SERVICEINFO

AIC Germany
Automotive Components

ACHSSCHENKEL

AIC Artikelnr.: 59437 +59438 / OE Vergleichsnr.: (59437) 1 474 291 + (59438) 1 474 288

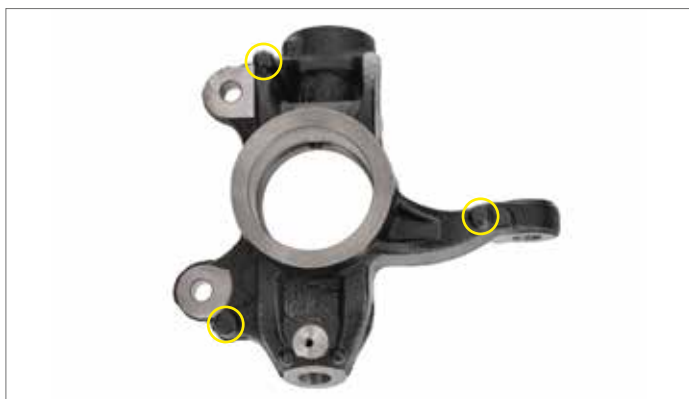
SERVICEHINWEIS!

Vor der Montage müssen die 3 Gewinde (siehe Markierungen) zur Befestigung der Abschirmbleche gebohrt werden, da diese nicht vorhanden sind.
